Acuerdo 1172 Por el cual se aprueba la incorporación del cambio en los límites de generación y absorción de potencia reactiva de las unidades 1, 2 y 3 de la planta de generación Prado y las respectivas curvas de carga

1172

4 Abril, 2019

Prado 1

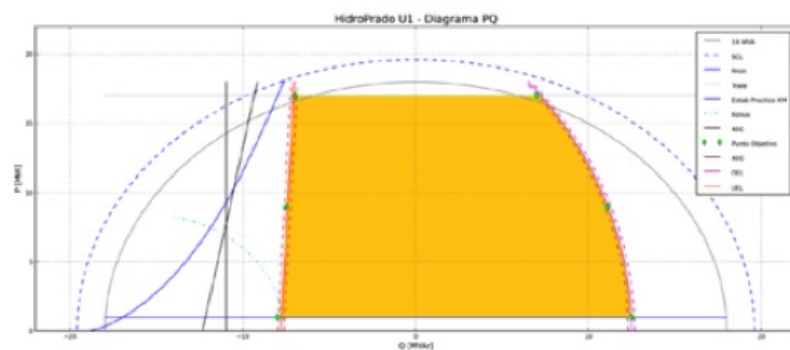
Aprobar la declaración de una nueva curva operativa de carga de las unidades 1, 2 y 3 de la central

hidroeléctrica Prado, en la que se define la capacidad para entrega y absorción de potencia reactiva de la unidad en función de la potencia activa generada.

Unidad	Potencia (MW)	Potencia reactiva anterior [MVAR]	Potencia reactiva nueva [MVAR]
PRADO 1	17	9	7
	9	9	11.1
	1	9	12.5
	17	-8	-7
	9	-8	-7.5
	1	-8	-8
PRADO 2	17	9	7
	9	9	10.9
	1	9	12.2
	17	-8	-7
	9	-8	-7.5
	1	-8	-8
PRADO 3	17	9	7
	9	9	10.9
	1	9	12.2
	17	-8	-7
	9	-8	-7.5
	1	-8	-8
